和泉公告

公告号: A24-016

Automation Organizer FC6A 系列 MICROSmart

软件之修复

图一 PLC 状态画面

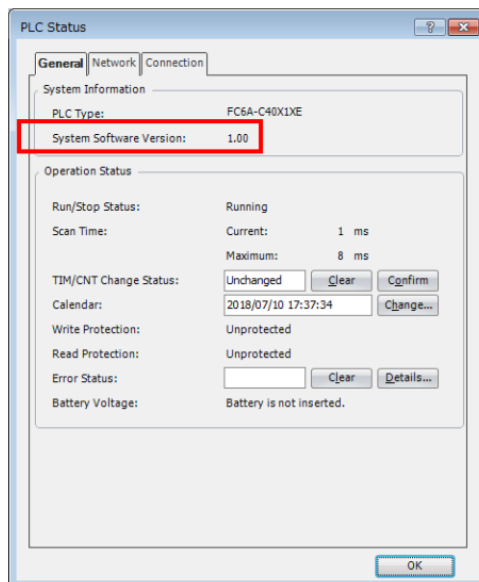
您可以在WindLDR的PLC状态画面上,检查FC6A系列PlusCPU模块的系统软件版本。
